RIESAME PROVVEDIMENTO V.I.A. – A.I.A.

**ADEMPIMENTO PRESCRIZIONI PARERE
SOPRINTENDENZA ARCHEOLOGICA BELLE ARTI
E PAESAGGIO
AREA METROPOLITANA DI VENEZIA E PROVINCE
DI BELLUNO PADOVA E TREVISO**

ADEMPIMENTI FORNACI CALCE GRIGOLIN

STABILIMENTO DI SUSEGANA – LOC. PONTE DELLA PRIULA - TV -

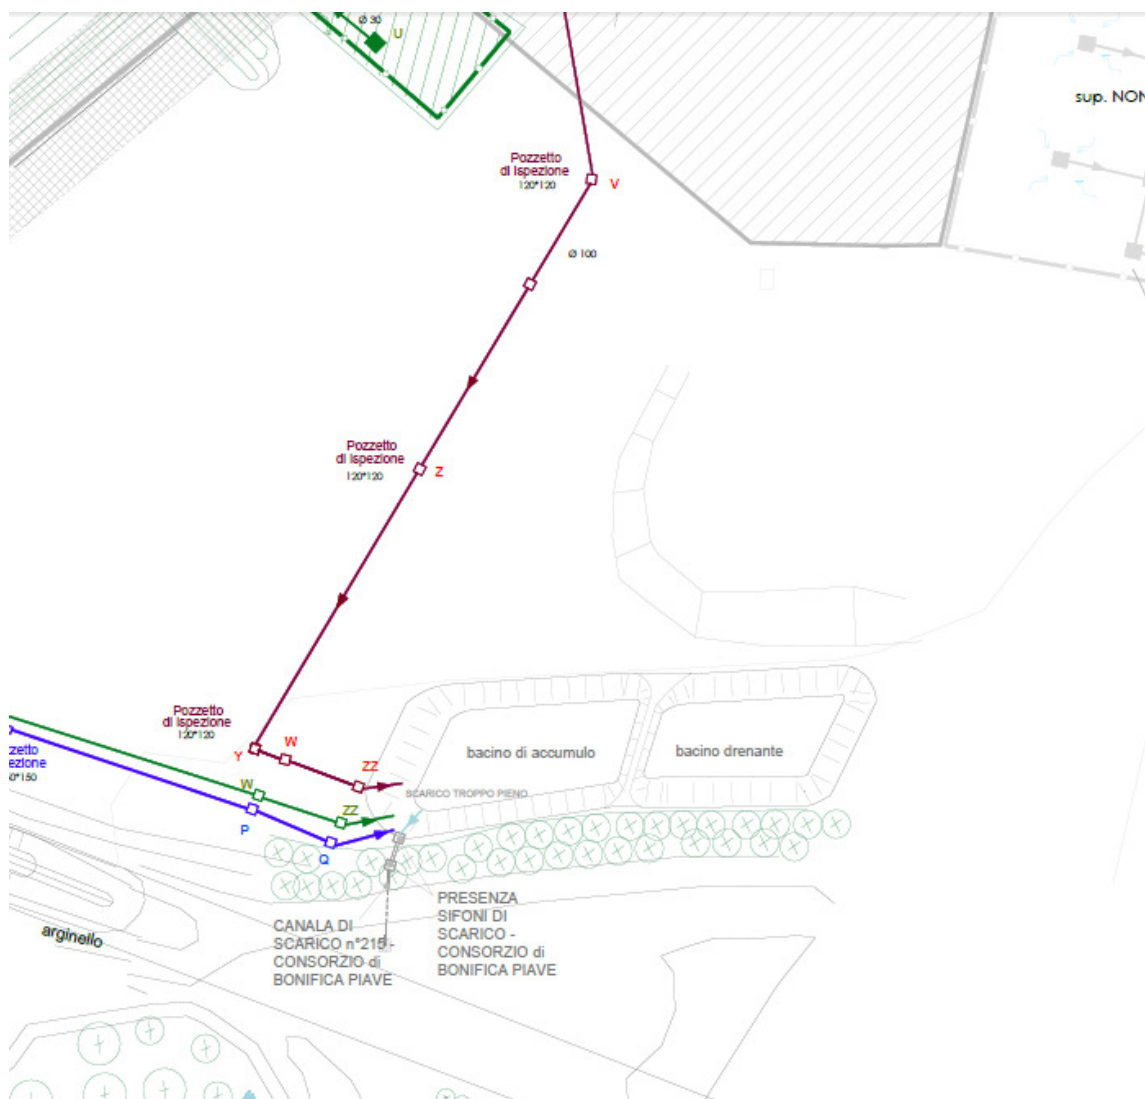
La Soprintendenza Archeologica, Belle Arti e Paesaggio per l'area Metropolitana di Venezia e per le Province di Belluno, Padova e Treviso, con comunicazione Prot. n°3527 del 12/02/2019, ha espresso parere non favorevole alla realizzazione di qualsiasi intervento che, nell'ambito interno all'alveo del Fiume Piave delimitato dall'argine avanzato, non comporti una completa rinaturalizzazione del sito. Pertanto il bacino di accumulo non può essere realizzato nell'area prescelta in quanto risulterebbe un elemento estraneo e interferente con le visuali prospettiche e soprattutto non consentirebbe di conseguire l'obiettivo di ripristinare la piena naturalità dell'ambito demaniale circoscritto dall'argine avanzato. Nello stesso parere la Soprintendenza specifica però che il bacino può aver luogo *“senza eccessivo detrimento dei valori paesaggistici tutelati, nell'area compresa tra argine maestro e argine avanzato, che presenta caratteri di infrastrutturazione nell'ambito dei quali le suddette opere, comprensive dell'impianto di alberi di specie autoctona, potranno svolgere una funzione di mitigazione degli aspetti maggiormente impattanti”* (Parere Prot. n°3527 del 12/02/2019).

Tenendo conto del parere della Soprintendenza, la Ditta Fornaci Calce Grigolin ha provveduto ad individuare un'altra area idonea dove poter realizzare il bacino. La zona scelta si trova a nord della linea dell'argine avanzato, in area demaniale (si veda planimetria allegata).

Inoltre, in accordo con il Genio Civile, ha ritenuto opportuno rivalutare la tipologia di scarico: la vena d'acqua, che scorre a sud dello stabilimento di Ponte della Priula (che da diversi decenni aveva mantenuto immutata la sua posizione), si è spostata a seguito di recenti ed intensi eventi meteorici e della conseguente piena del fiume Piave e questo potrebbe accadere anche in futuro. La variazione della posizione della vena d'acqua comporterebbe la necessità, ogni volta che si manifesta il fenomeno, di deviare, con interventi meccanici invasivi, il corso d'acqua e di riportarlo nell'originaria posizione o, in alternativa, modificare il percorso della tubazione di scarico in modo da garantire la presenza dell'acqua nel punto di scarico e quindi di rispettare l'Autorizzazione che prevede lo scarico in acque superficiali. Entrambe le soluzioni non sono tecnicamente realizzabili con la dovuta garanzia. La Ditta ha pertanto optato per modificare il recapito finale dello scarico

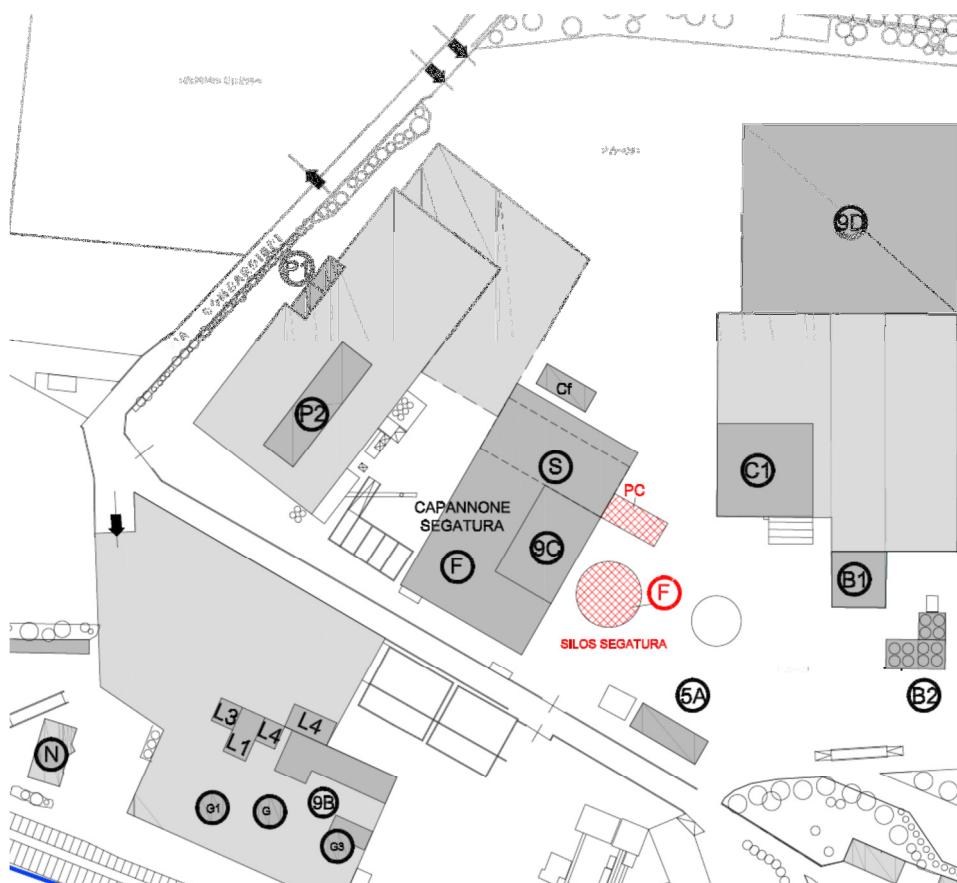
Il bacino di accumulo di progetto (datato Ottobre 2018) è stato modificato e si propone di realizzare al suo posto un bacino diviso in due zone comunicanti tra loro, una impermeabilizzata con limo/argilla (bacino di accumulo) che consenta di accumulare una parte del volume di acqua proveniente dallo stabilimento ed una drenante (bacino drenante). L'impermeabilizzazione della zona denominata bacino di accumulo non viene più ottenuta tramite il posizionamento di un telo in HDPE, ma tramite l'utilizzo di materiale naturale limo-argilloso.

Lo scavo per l'intero invaso avrà una dimensione di circa 100m * 30 m. Il bacino di accumulo, durante la precipitazione, avrà uno specchio di circa 1060 mq con battente di circa 1,1 m, il bacino drenante di circa 770 mq. Le superfici laterali dei bacini saranno degradanti, la forma sarà simile ad un tronco di cono con base sagomata come rappresentato in planimetria. La profondità dei bacini è determinata dall'andamento del terreno (ottenuto con il nuovo rilievo planimetrico) e dalle quote di arrivo delle tubazioni nel bacino.

I bacini verranno creati in area demaniale, il fondo e le pareti del bacino di accumulo verranno realizzati con uno strato limoso/argilloso dello spessore di circa 30 cm, mentre il bacino drenante avrà pareti e fondo costituiti da sabbia e ghiaia.

L'intervento sopradescritto è riportato nelle Tavole S3.7 e S3.8 allegate al presente documento.
